改善箇所説明図

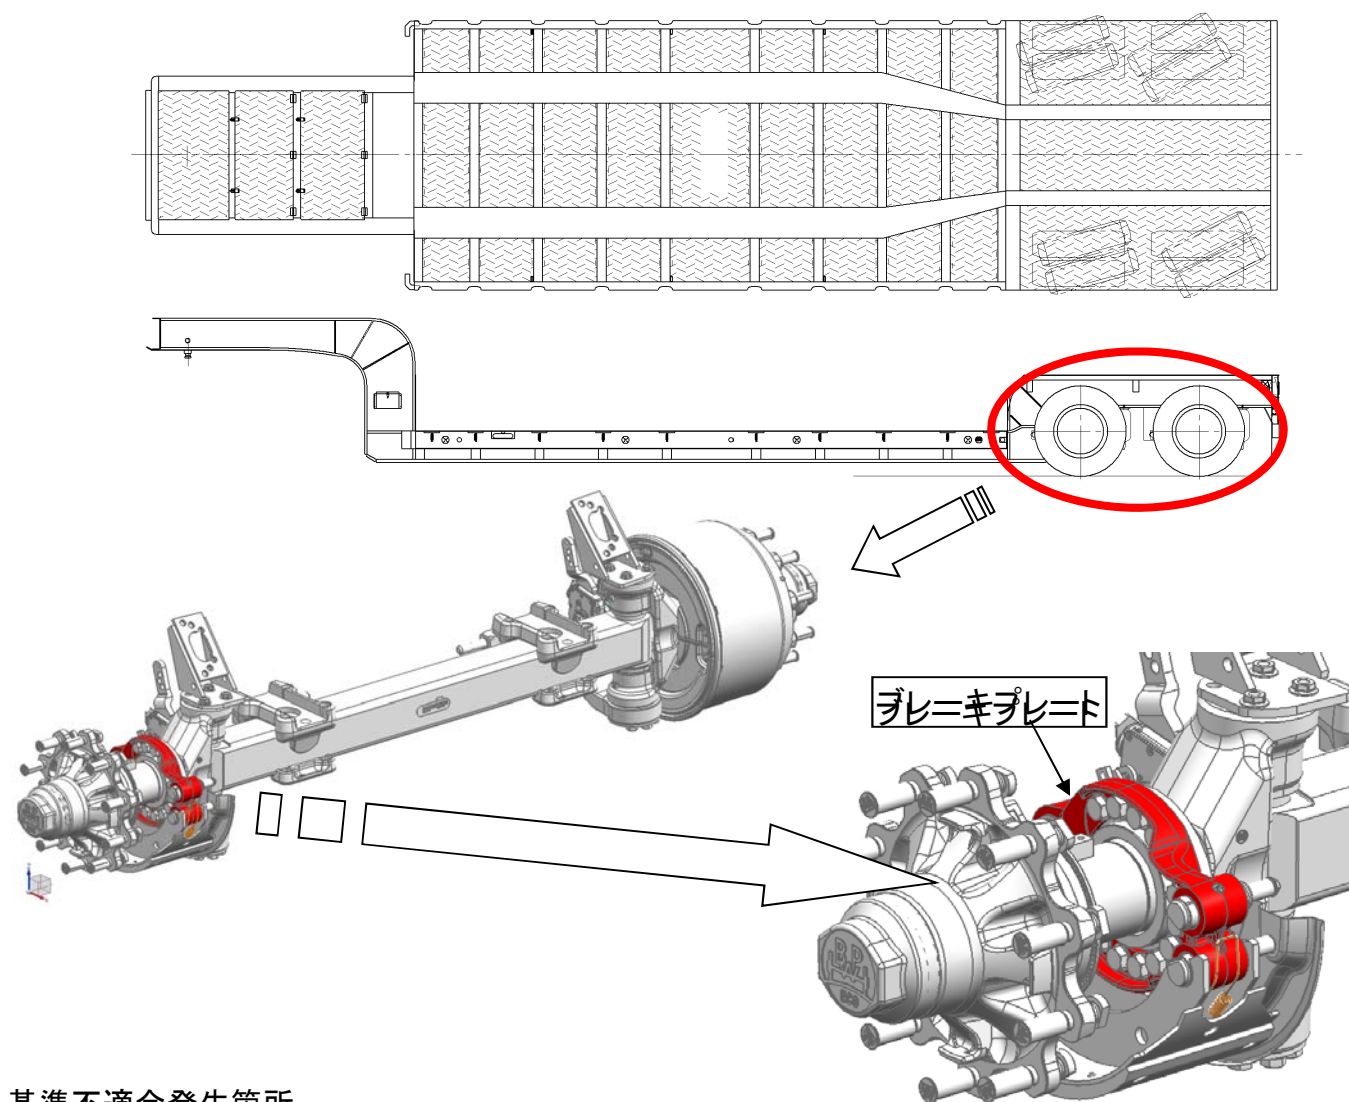
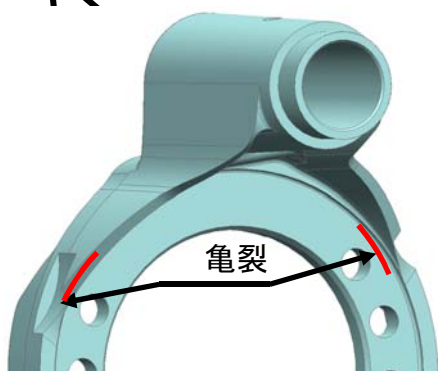
基準不適合発生箇所

制動装置の構成部品であるブレーキプレートにおいて、ブレーキシューとブレーキプレートの干渉を避ける為に設けたブレーキプレートの溝が不適切であったため、制動時の引張と圧縮の力が集中する事により、溝部に亀裂が発生する場合があります、最悪の場合、ブレーキの効きが悪くなるおそれがある。

【改善措置の内容】

全車両、ブレーキプレートを対策品に交換する。
